Watertoets Kruislanggeleed en Percelen C262.

Stavingstuk toegevoegd aan het verzoekschrift in verband met de derde verkavelingsaanvraag OMV 2023 075 731.

Hydrografische atlas: WF.1.5.1

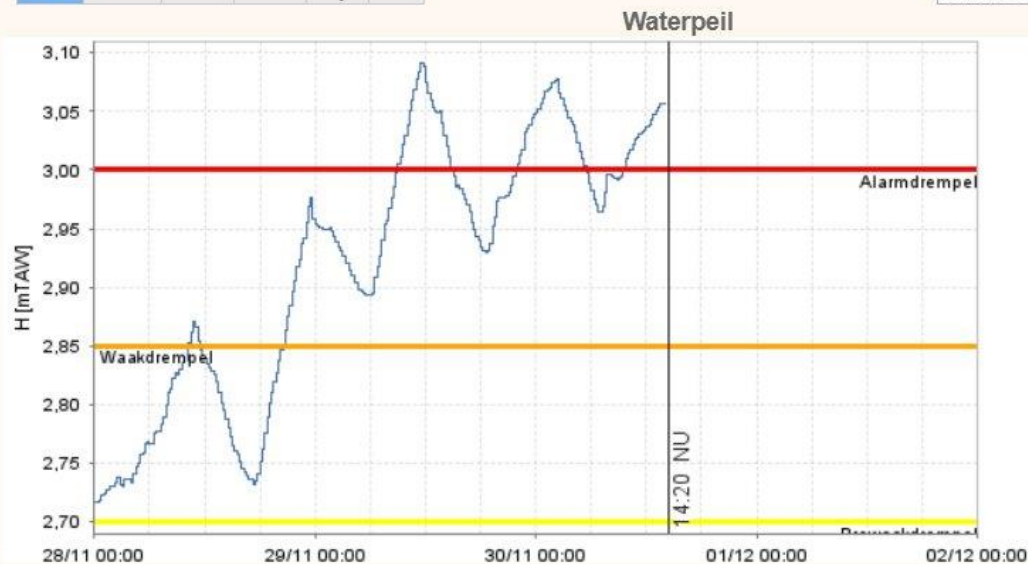
Er is ook een doodlopende tak van het Kruislanggeleed: WF.1.5.1. (wordt volgens ons ten onrechte beschouwd als een polder of wateringsgracht).

Het verlengstuk van die gele lijn WF.1.5.1 door de blauwe lijn ten westen van de wijk De Mikke, verschilt in niets te velde met het stuk aangeduid met de gele lijn. Van daaruit is onze ondergrondse garage en kelder ondergelopen. Zie [foto overstroming](#) en [film overstroming Kruislanggeleed Adinkerke](#).
